LuK Service-Info

Concentrische hulpcilinder 510 0183 10

Vervangen van de kunststof hydrauliekleiding bij montage van metalen uitvoeringen

Afbeelding 1: Hydrauliekleiding van de kunststof CSC

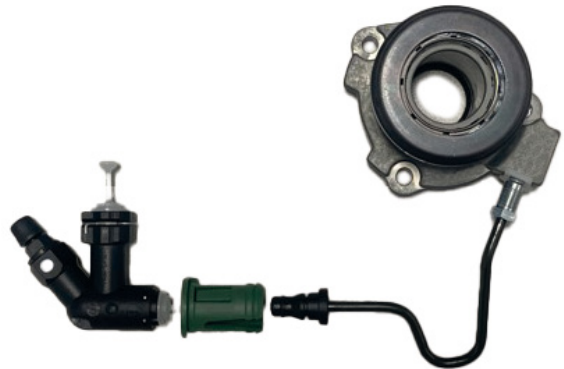
Voor de bovengenoemde voertuigfabrikanten en -modellen zijn het materiaal van de CSC (concentrische hulpcilinder) en het ontwerp van de hydraulische aansluiting gewijzigd tijdens de productieperiode. Daarom kunnen verschillende CSC-uitvoeringen worden aangetroffen tijdens een reparatie van de koppeling.

Een defect kunststof centraal ontkoppelinglager (afb. 1) kan niet worden vervangen door de huidige metalen uitvoering (510 0183 10) zonder een nieuwe hydraulische verbindingleiding. In dit geval moeten de metalen hydrauliekleiding en diverse geleidings- en verbindingsonderdelen van de voertuigfabrikant (afb. 2) worden gebruikt.
